Working Party on Inland Water Transport

European inland waterway network: Map of the European Inland Waterway Network (Resolution No. 30)

Amendments to the map of the European Inland Waterway Network*

Transmitted by Ukraine

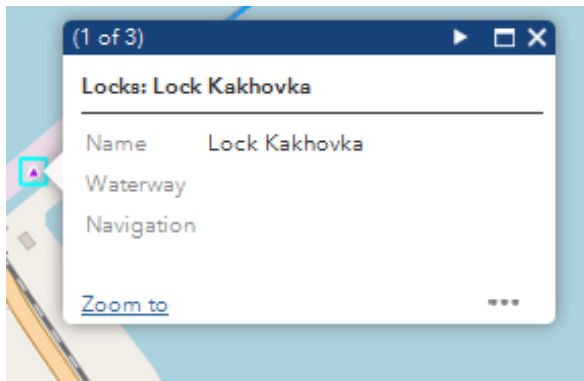
1. *Replace Prip'at' with Prypiat*
2. *Add the missing section of the Khersonskyyi Sea Channel (it has a length of 40 km and goes from the Rvach Arm to Adzhyholska Beak)*

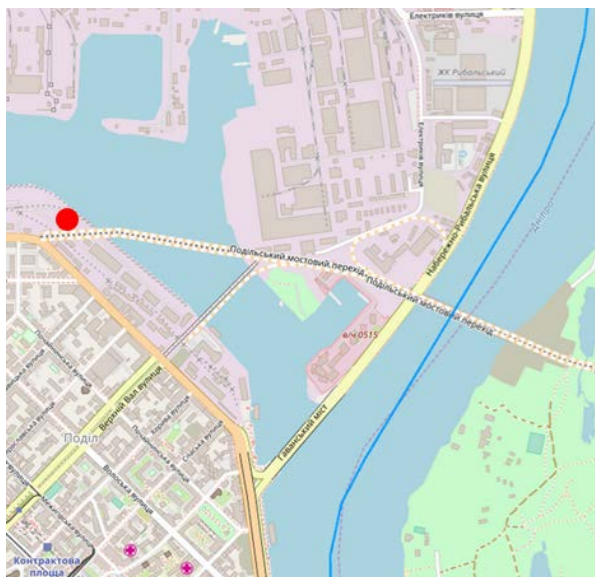
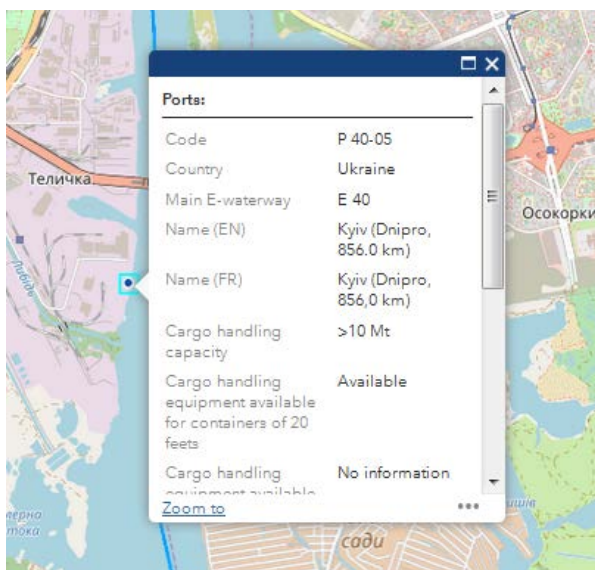
3. Add the name of the waterway to the names of locks :

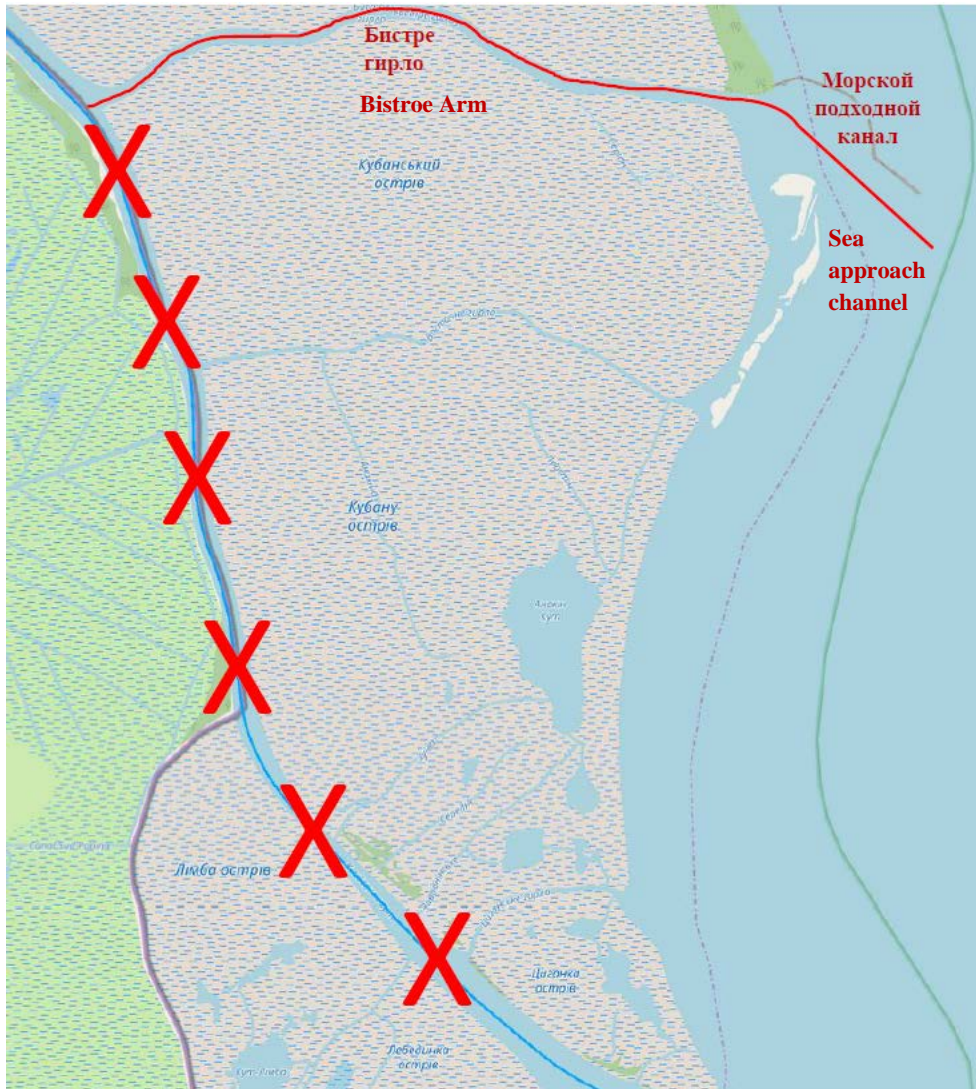
4. *Modify* the location of the port of Kyiv P 40-05

РЕКА ДУНАЙ
DANUBE RIVER

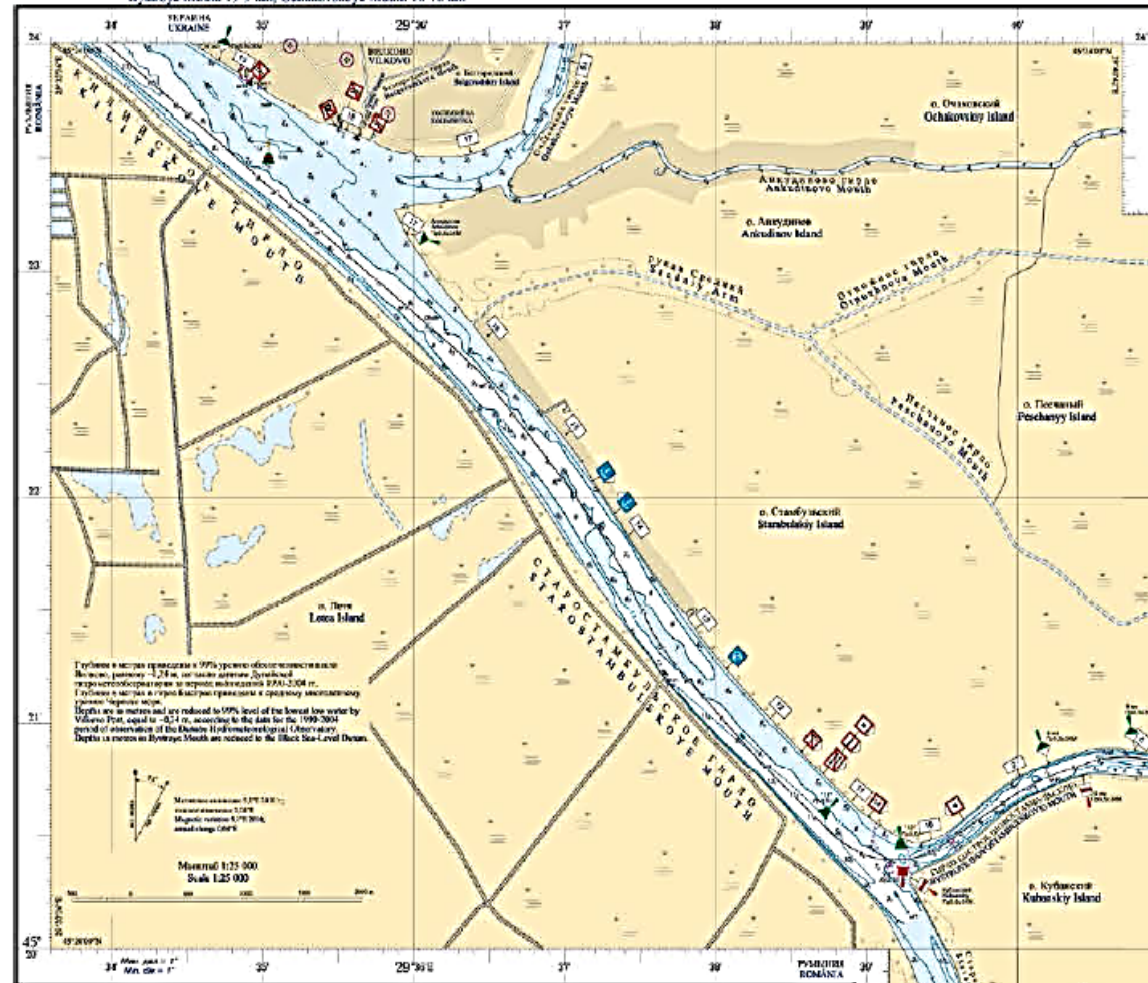
5. For the Danube, *add* the sea approach channel section and *modify* the Bistroe Arm
